Krycí list ZBV

II/101 Jesenice, obchvat – II. Etapa – stavba

810/2

Změnový list

*Stanovení průměrné mocnosti humózního horizontu geodetickým
zaměřením původního a skrytého povrchu*

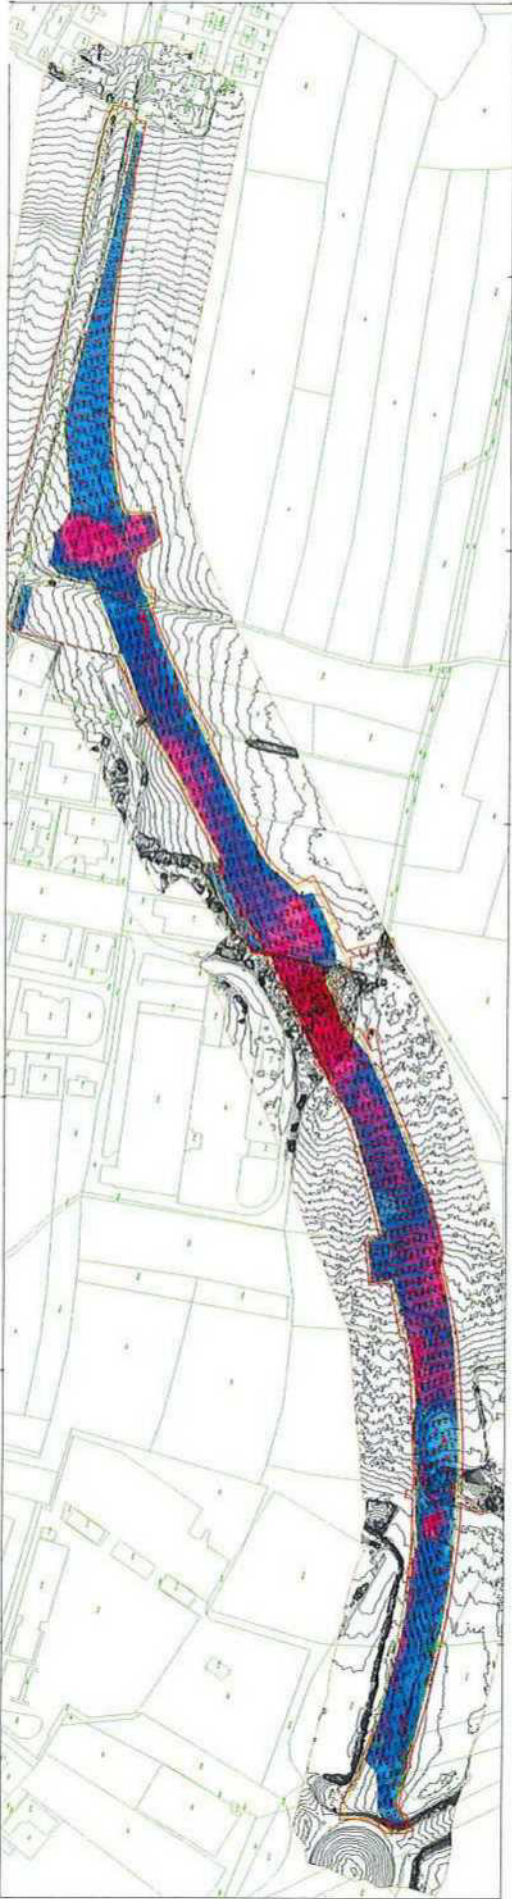
Po skrytí ornice a podorničí byla plocha zaměřena stejným způsobem a rozdílem naměřených hodnot vypočtena průměrná tloušťka odvezené skřívky na 69,1 cm (viz příloha č.9,10).

**Výsledná průměrná mocnost skrytého humózního horizontu v rozsahu
zaměření je 0,691m**

Vynásobením určené plochy k odvozu skřívky (42 251,20 m²) a skutečnou průměrnou tloušťkou skřívky (69,1cm) bylo určeno celkové skutečné množství odvezené ze stavby 29 195,58 m³(viz příloha č.10). Po ukončení manipulace se skřívkou byl sepsán (dle uzavřené "smlouvy o převzetí ornice a podorničí" mezi KSÚS a Agro Jesenice) trojstranný předávací protokol KSÚS/Agro Jesenice/Zhotovitel, ve kterém je odsouhlaseno skutečné množství odvezené a uložené ornice a podorničí (viz příloha č.11).
